改善措置事項説明図

基準不適合発生箇所

改善前	改善後
 プラスのかしめ跡あり

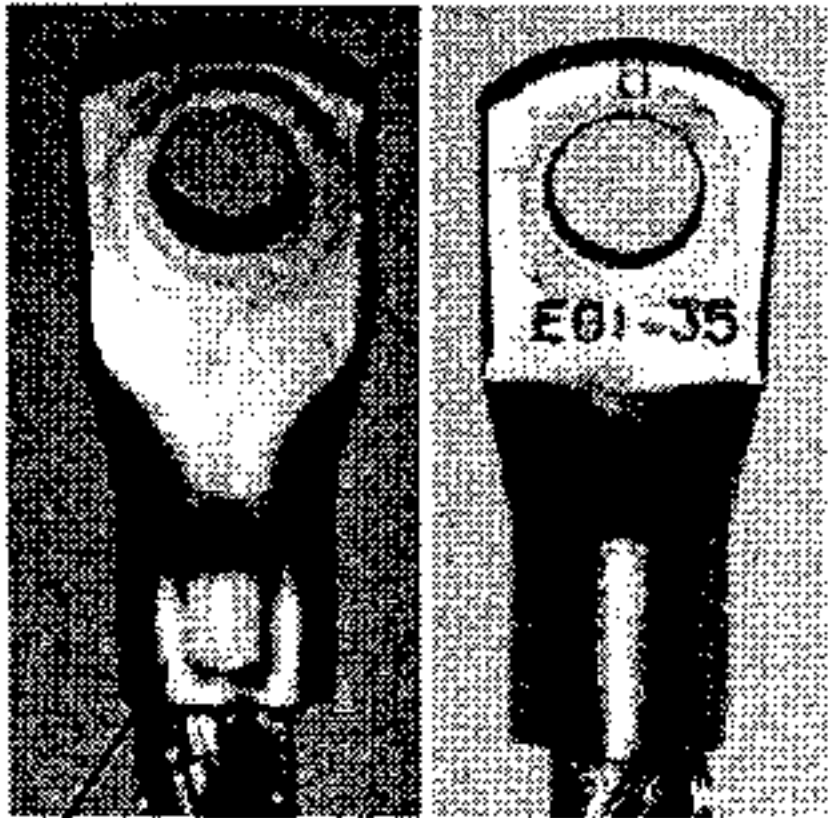
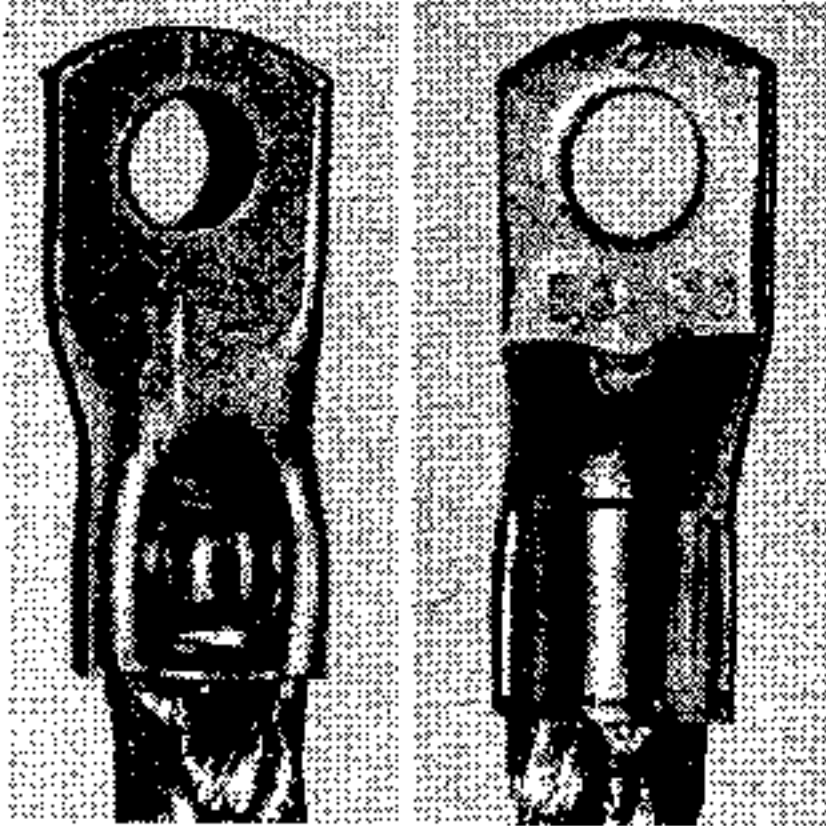
電気装置において、原動機と車体の間のアースケーブルの製造方法が不適切なため、車両の振動により当該ケーブルが端子部から抜けることがあり、点火装置が正常に作動せず、原動機が停止し、再始動できなくなるおそれがある。

全車両、アースケーブルの端子部分を点検し、端子のかしめ部分にプラスのかしめ跡があるものは良品と交換し、新品のボルト、ナット、ワッシャーを使用して取り付ける。
